Giudizio n° 2760 del 16/03/2017

Oggetto SS 652 "Fondovalle Sangro" Lavori di ammodernamento del tratto di competenza della viabilità per L'Abruzzo tra le progressive Km 12+200 e 89+200 e rettifica planovolumetrica in corrispondenza del Viadotto "Le Barche"

Tipo procedimento VERIFICA DI ASSOGGETTABILITA' AMBIENTALE ai sensi dell'art. 20 del D.Lgs. N° 152/2006 e ss.mm.ii.

Istruttoria Tecnica

Si riporta la planimetria attuale, di progetto e il prospetto del ponte.

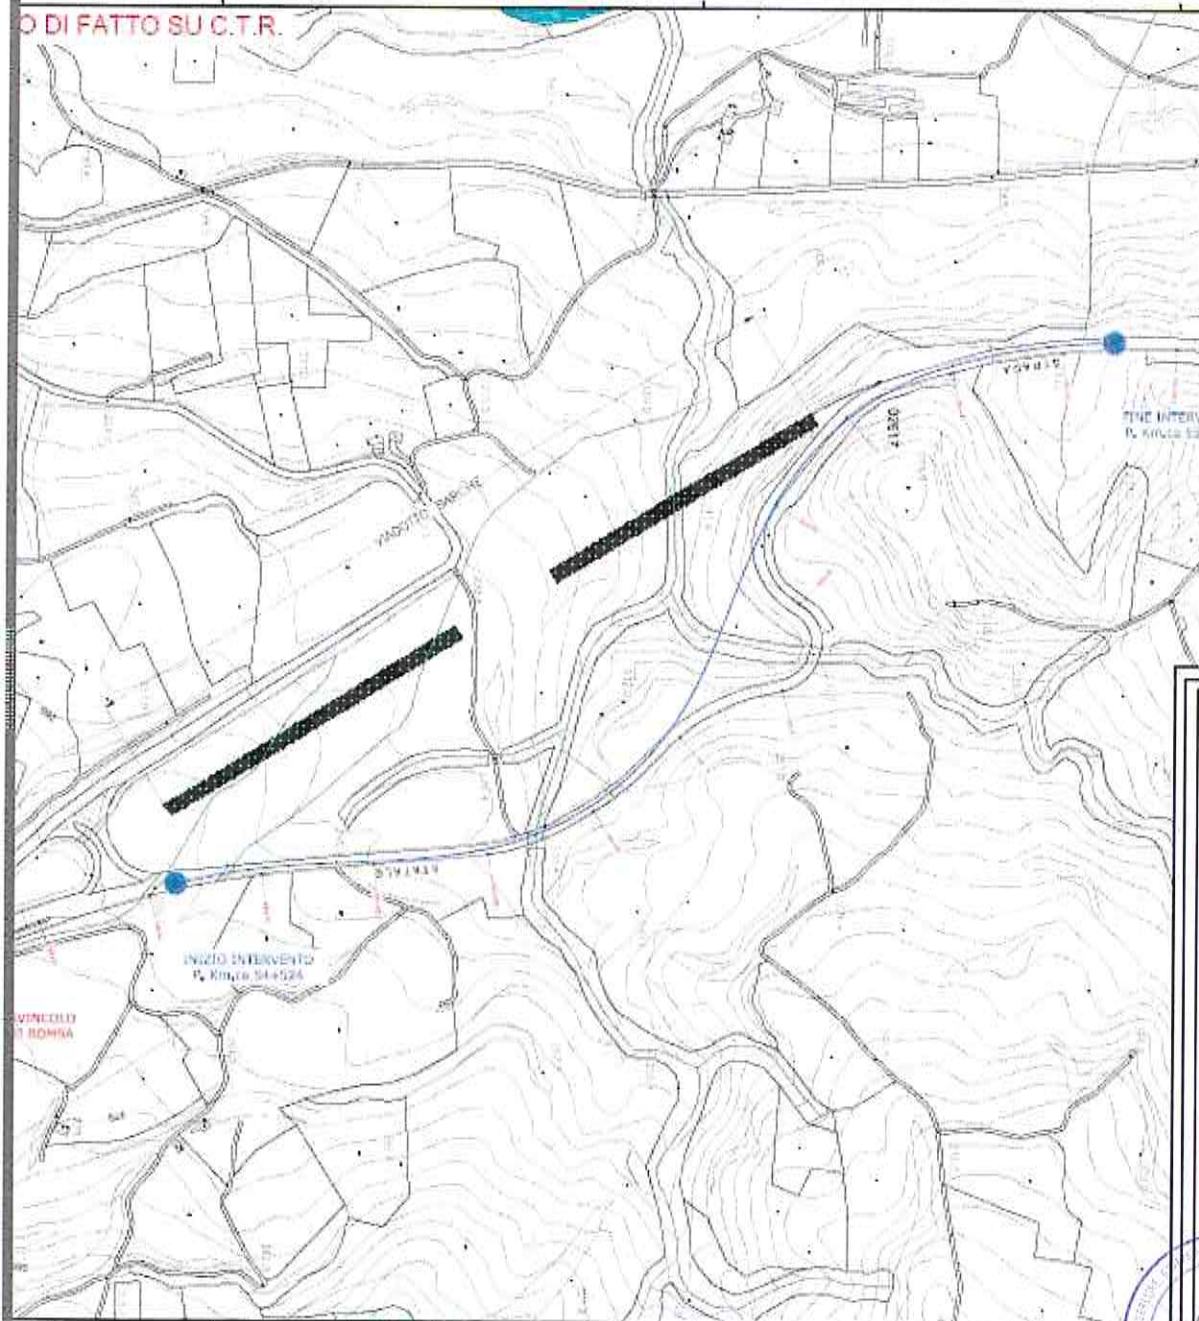
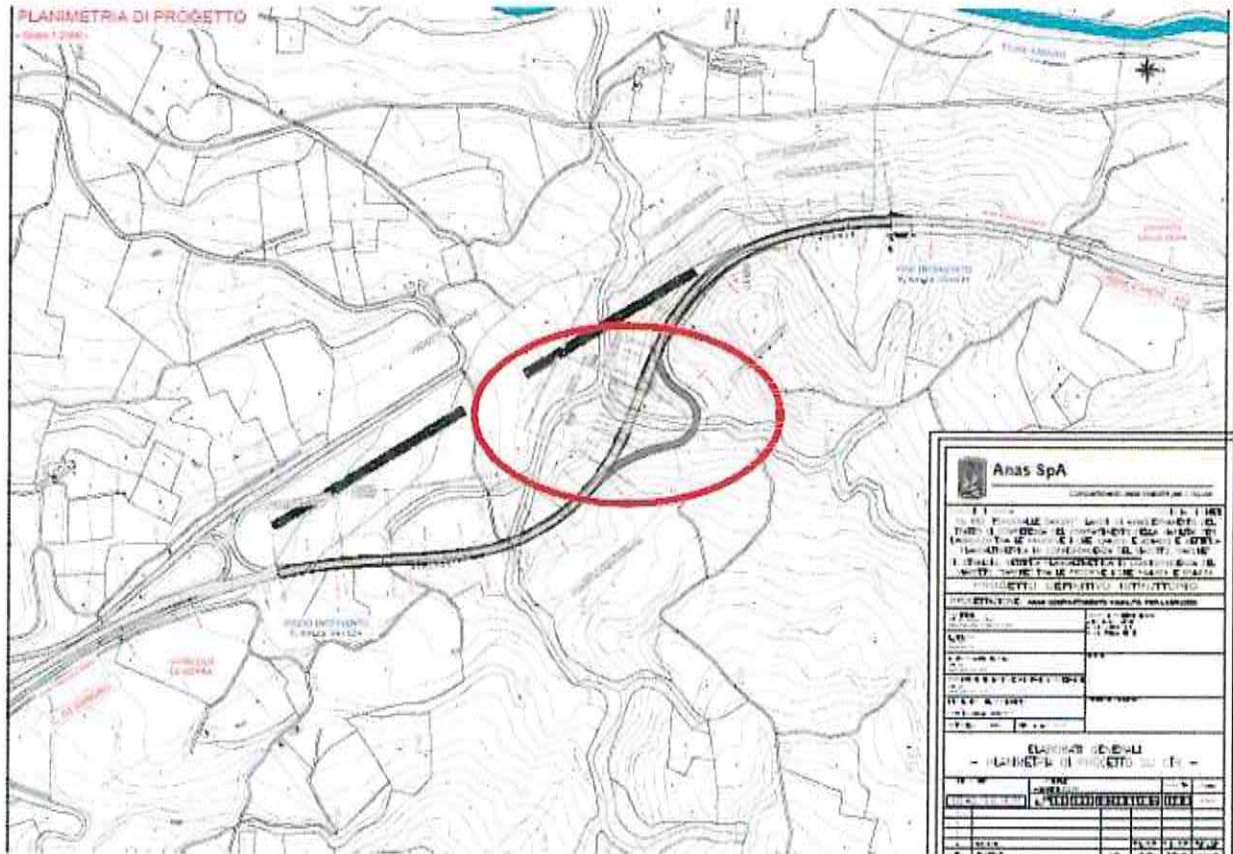
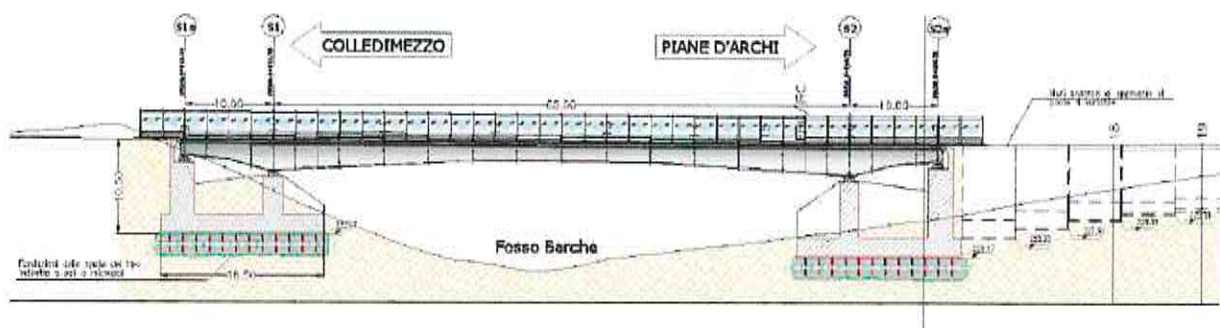
A condizione che, prima della fine dei lavori, venga effettuato l'abbattimento del viadotto esistente mai completato,
costituente un grave detrattore paesaggistico-ambientale, con contestuale ripristino e rinaturalizzazione delle aree
sottostanti

L'intervento si configura quale rettificazione di tracciato per l'eliminazione di una specifica e locale singolarità, quindi secondo ANAS non sono ipotizzabili alternative progettuali. L'ipotesi di recupero del viadotto esistente è comunque da scartare in termini di rapporto costi-benefici in quanto le strutture esistenti del viadotto "Barche" dovrebbero essere risanate ed adeguate alle nuove normative.

È da evidenziare che la zona è caratterizzata da una naturale instabilità idrogeologica e ricade nel vincolo idrogeologico di cui al R.D. 3267/1923, nonché non è presente il NN.OO. BB.AA
